수 정 내 용

도명 BNC50-J-BR-R

도번 CN00894-7/1

1 Rev.1 전 형상 (SACALE 2:1)

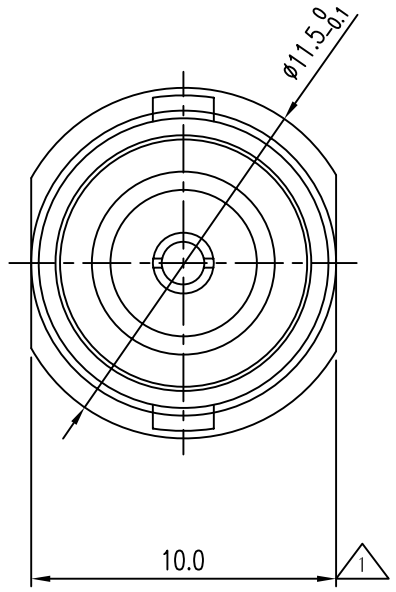
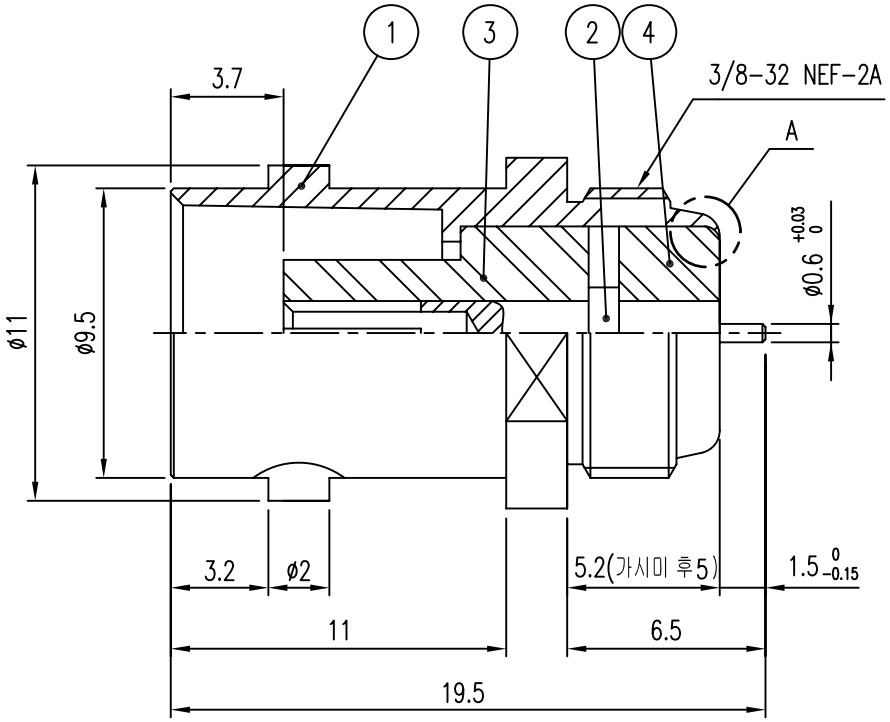
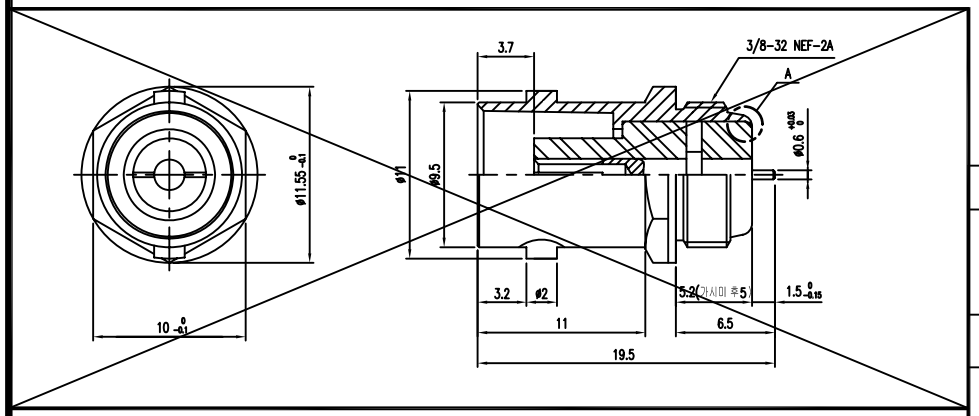
ST \ 가공										
ST(기존)										
ST(개선)

부호	내 용	수정자	승인자	년 월 일
1	현품과 형상 상이함으로 인한 플랜지부 육각 → H-CUTTING 변경 / 조립공차 변경	은선영	김인철	2021. 04. 05

.* ±0.2 ~~±0.1~~ 1
